WB 366-101
Warranty Washer
Pump Rejection

ST 56-146
Penunjuk Tekanan
angin pada
Instrument

ST 23-115
D13A Unit
Injector Sleeve

ST 23-115 D13A Unit Injector Sleeve

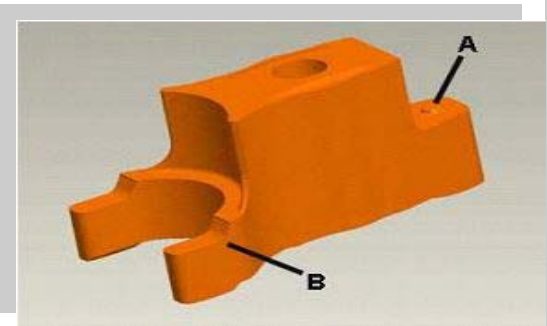
Kebocoran kompresi antar unit injector dan copper sleeve menyebabkan udara dalam bahan bakar dapat terjadi.

Hal itu di sebabkan karena kekuatan penjepit tidak mencukupi dalam kombinasi dengan tekanan injeksi yang tinggi terjadi di ruang bakar.

Sebuah "injector sleeve dengan washer" di bawah unit injector telah diperkenalkan dalam produksi dari engine dengan nomor seri D13A - 198961 Jenis injector sleeve ini memiliki dua alur di bagian atas permukaan Injector sleeve sebagai identifikasinya.

Jika di temukan kebocoran kompresi dari sleeve Injector untuk engine sebelum serial number tersebut , dianjurkan untuk mengganti semua injector sleeve-nya dengan type baru tersebut. Dan jika di temukan salah satu yoke Unit Injector tersebut retak, disarankan untuk mengganti semua ke-enam yoke unit injectors dengan versi terbaru yang mempunyai dimensi 30 mm lebih rendah, dengan tanda titik untuk identifikasinya bersamaan dengan semua enam sleeve ke versi baru dengan washer di bawah injector. Versi terbaru dari Yoke yang mempunyai dimensi lebih rendah sekitar 30 mm di-identifikasi dengan tanda (A-pada gambar di atas) dan tidak ditandai dengan serial number

Prosedur torsi baru untuk unit injector telah diperkenalkan bersama-sama dengan pengenalan washer di bawah unit injector .

1		20 Nm + 180°	- Selalu gunakan baut yang dilumasi untuk prosedur pengencangannya
2		-150°	- Engine D13A harus selalu memiliki sekitar 30 mm lebih tinggi injector yoke-nya
3		20 Nm + 90°	- Pastikan bahwa hanya ada SATU washer dibawah unit injector

Kit **21351717** memiliki:

- Injector sleeve dengan washer yang dilapisi (coated)
- O-ring untuk sleeve
- O-ring untuk unit injector
- Instruksi pemasangan

P/N 21168206, adalah yoke yang mempunyai kerendahan sekitar 30 mm (satu)
